**QUESITI INERENTI IL CONCORSO DI IDEE PER LA RIQUALIFICAZIONE DI PIAZZA DELLA REPUBBLICA, PIAZZA UNITÀ D'ITALIA e AREE LIMITROFE**

Figura 2: Planimetria punti di misura

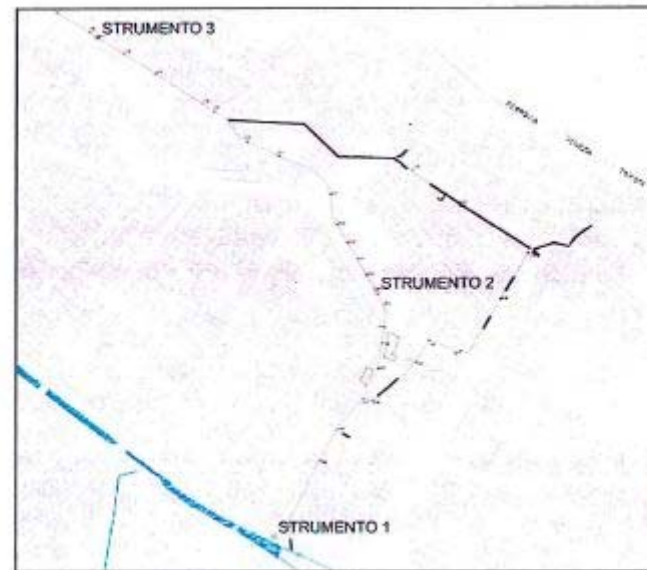
Qual è la portata attuale (massima e minima ) delle acque della Roggia S. Giusto ?

In base all'indagine condotta dalla Società Idrostudi - Area Science Park, la situazione della Roggia San Giusto in via Rosselli di fronte al Duomo di Sant'Ambrogio è la seguente:

PUNTO DI MISURA	Tirante (cm.)	Portata (m3/s)
<b>Sud</b>	<b>1</b>		
<b>Strumento 1</b> Pozzetto di Viale Verdi all'incrocio con via Barbarigo nel collettore fognario diametro 800	<b>Tempo secco</b>	<b>35</b>	<b>0.15</b>
	<b>Evento 8/10</b>	<b>80</b>	<b>0.6</b>
<b>Centro</b>	<b>2</b>		
<b>Strumento 2</b> In via Rosselli di fronte al Duomo sul fondo del pozzetto della roggia P29, dimensioni roggia h=1,8 mt; b=1,2 mt.	<b>Tempo secco</b>	<b>19</b>	<b>0.12</b>
	<b>Evento 8/10</b>	<b>56</b>	<b>0.8</b>
<b>Nord</b>	<b>3</b>		
<b>Strumento 3</b> All'incrocio di via Mazzini e via Don fanin nel pozzetto P17, dimensioni roggia: h=1,4 mt; b=1,3 mt.	<b>Tempo secco</b>	<b>32</b>	<b>0.04</b>
	<b>Evento 8/10</b>	<b>55</b>	<b>0.1</b>

Gli eventi registrati riferiscono al mese di ottobre 2014. la tabella di cui sopra riporta i valori di portata e livello medi registrati in tempo secco e quelli relativi ai picchi avutisi durante un evento meteorico significativo.
